改善箇所説明図

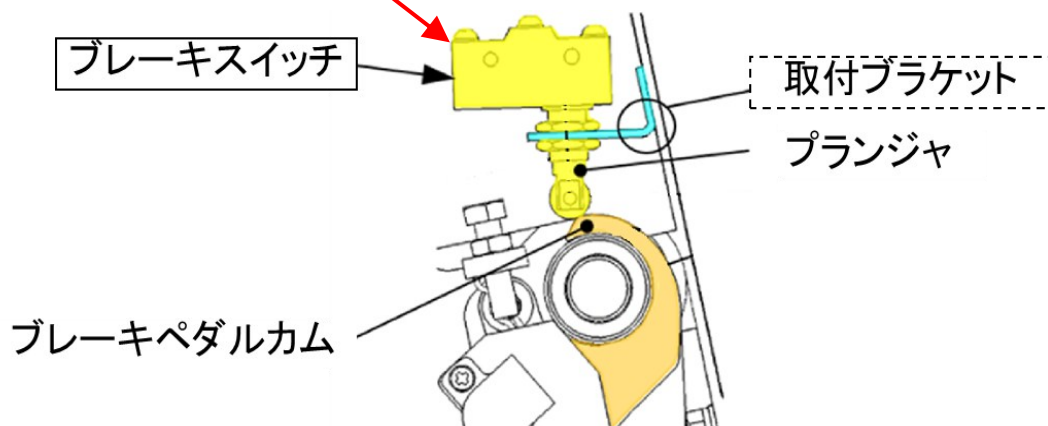
基準不適合発生箇所

バッテリー式フォークリフトのブレーキスイッチにおいて、スイッチ内部の構成部品の加工が不適切なため、ブレーキペダル操作時にブレーキスイッチが固着し制動灯が点灯したままとなることがある。そのため、そのまま使用を続けると、ブレーキスイッチを固定するブラケットが変形して制動時のブレーキペダルの操作力が増加し、最悪の場合、ブレーキスイッチの固定位置がずれて制動灯が点灯しなくなるおそれがある。

改善内容

全車両、ブレーキスイッチを対策品に交換する。また、取付ブラケットが変形している場合は修理し、破損している場合は取付ブラケットを交換する。
